変更後

事業名	(仮称) 阿知須南祝造成工事		
図面名称	土地利用計画図		
図面番号	5	縮尺	1:500
設計者	上坂章人	印	
株式会社クラスイー

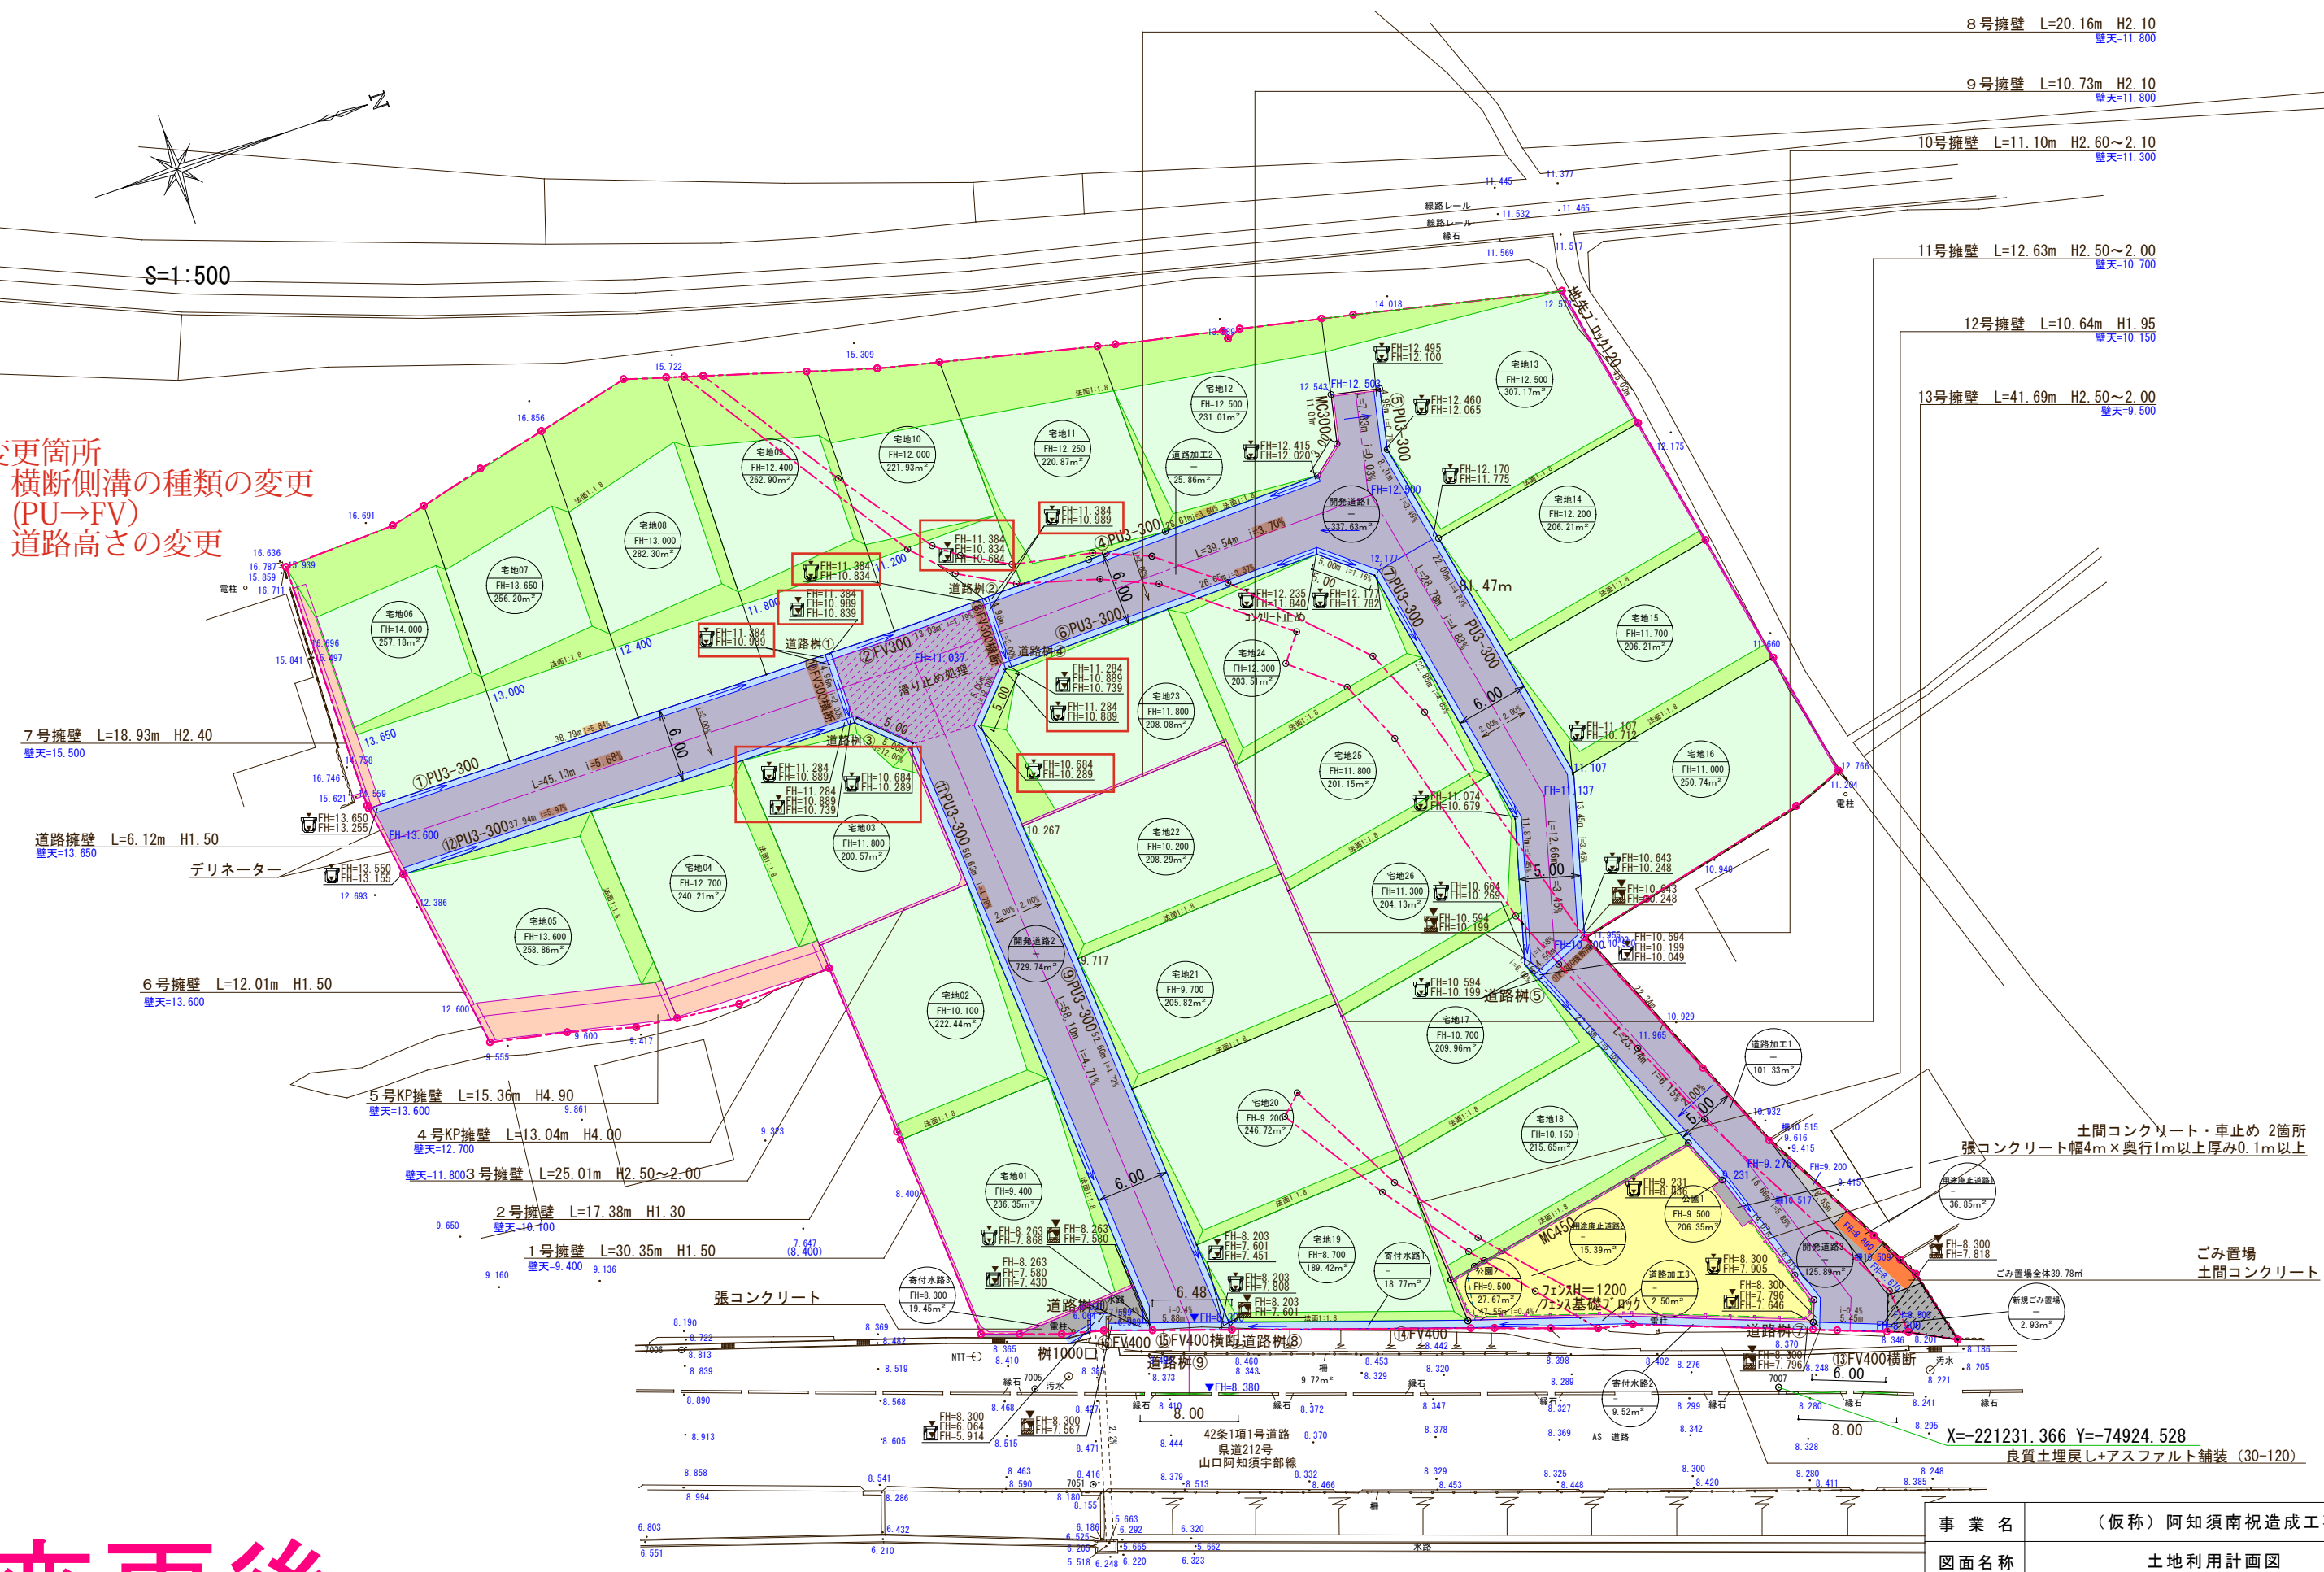
変更箇所  
 ・横断側溝の種類の変更 (PU→FV)  
 ・道路高さの変更
